Dictamen de Seguridad Estructural

**Unidad de Medicina Familiar (UMF) No. 51
Santa Mónica, Tlalnepantla de Baz, Estado de
México**

**Instituto Mexicano del Seguro Social - IMSS
Delegación Estado de México Poniente
Jefatura de Servicios Administrativos**

CARSA Ingeniería S.A. de C.V.

Foto 6. Desprendimiento de azulejo, por presencia de humedades

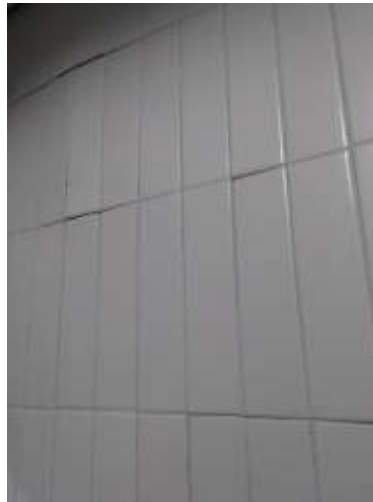
No se observan hundimientos, inclinaciones, agrietamientos, desplazamientos o deformaciones en el sistema estructural global del Edificio. Tampoco se aprecia ningún tipo de daño en elementos estructurales individuales. Sólo se identifican fisuras menores en algunos aplanados y en el plafond prefabricado, todas sin implicación estructural, (Fotos 5 y 6).

1. Después de realizar una Inspección Interna y Externa del Inmueble, **NO** se detectaron asentamientos, hundimientos, inclinaciones, desprendimientos, agrietamientos, deformaciones, desplazamientos que indiquen que se excediera la capacidad de resistencia del inmueble, o que se rebasaran **los Límites de Resistencia y Servicio señalados en los Reglamentos de Construcción vigentes.**
2. **En general, el Sistema Estructural exhibió un adecuado comportamiento frente a los severos eventos sísmicos recientes.**
3. **Por lo anterior, NO se encuentra obstáculo para que la Unidad de Medicina Familiar (UMF) No. 51 – Santa Mónica, mantenga su operación como espacio Médico.**
4. Se recomienda realizar la reparación de los acabados con la finalidad de restituir la imagen de los elementos fisurados y evitar que estos se sigan deteriorando o degradando, causando mal aspecto.
